Ziviles Flugfeld Buochs. Abwasser von Rollwegen und Hauptpiste. Antrag bezüglich teilweisem Belassen der heutigen Entwässerung von Rollwegen. Stellungnahme

1.1 Antrag der Airport Buochs AG (ABAG)

Abb. 1: Übersichtsplan mit eingefärbten Rollwegen

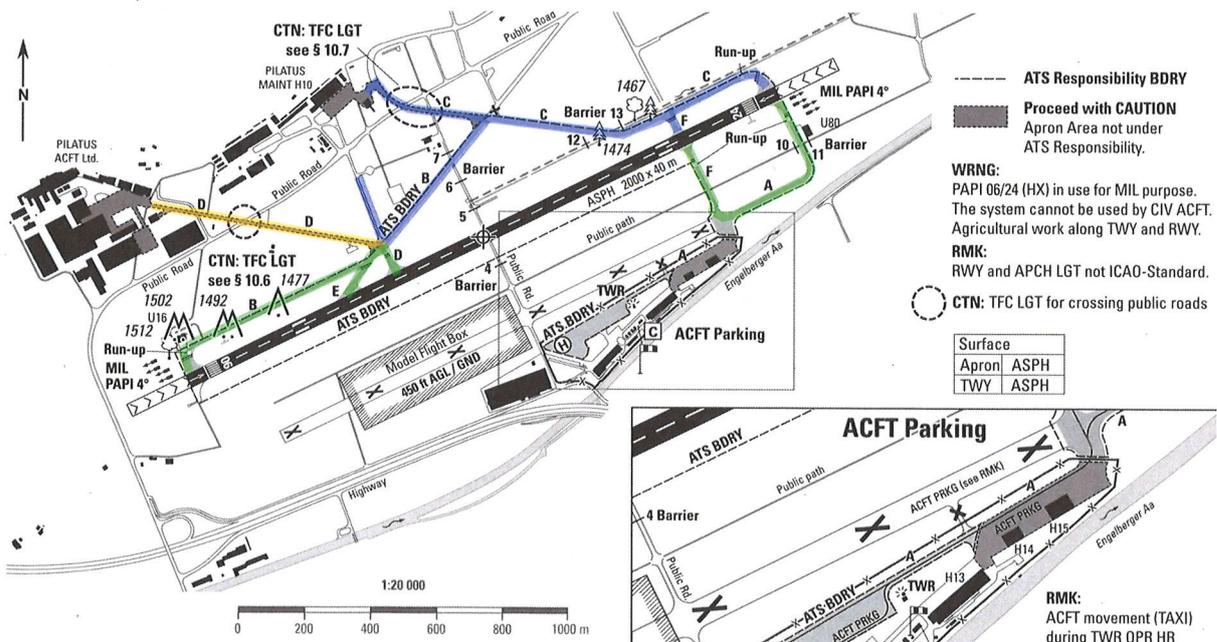
Für die im beiliegenden Plan blau eingefärbten Flächen, nämlich:

- den Rollweg C
- den nördlichen Teil des Rollweges F
- den Rollweg B, Abschnitt Konkordiaplatz bis Kreuzung mit Rollweg D sowie
- den Zubringerrollweg zum Kompensierplatz

sei eine Ausnahmegewilligung zu erteilen, damit diese nicht gemäss Plan Nr. 26037-102 vom 09.07.2018 entwässert werden müssen.

- Die Rollwege werden bereits heute z.T. über die Schulter entwässert, weil die Einlaufschächte durch das Absinken des Terrains höher sind als die Rollwegfahrbahn.
- Der grösste Teil der Rollbewegungen findet heute und auch in Zukunft auf den grün eingefärbten Rollwegen B, D, A und F sowie auf dem gelb eingefärbten Rollweg D, welcher bereits über die Schulter entwässert wird, statt.

- Die blau eingefärbten Rollwege werden nur selten benutzt. Eine Abschätzung unsererseits hat ergeben, dass diese jährlich maximal 1500-mal in der einen oder anderen Richtung benutzt werden. Per 2023 wird Pilatus ihren Maintenancebetrieb vom RUAG-Areal auf die Südseite des Flugplatzes verlegen, womit sich die Nutzung um mindestens 500 Bewegungen reduzieren wird. Somit wird der Rollweg C vom Konkordiaplatz bis zur Halle 10 nicht mehr benötigt und eine Sanierung wäre mit untergehenden Werten verbunden.

1. Das anfallende Abwasser aus dem Bereich der blau eingefärbten Rollwege ist gering belastet. Sowohl eine Einleitung des Abwassers in den Scheidgraben wie auch eine seitliche Versickerung des Abwassers über die vorhandene, bewachsene Bodenschicht wird als zulässig beurteilt. Es kann durch die künftige Nutzung damit gerechnet werden, dass die Belastung weiter abnimmt. Folgende Faktoren sind zu berücksichtigen:

In diesem Sinne kann dem Antrag der ABAG aus unserer Sicht zugestimmt werden. Diese Zustimmung gilt nur für die auf Abb. 1 blau markierten Rollwege. Für die weiteren Rollweg- und Pistenflächen sind die bisher vorgesehenen Massnahmen weiterzuverfolgen, da auf diesen zukünftig nicht mit einer Reduktion der Nutzung zu rechnen ist.
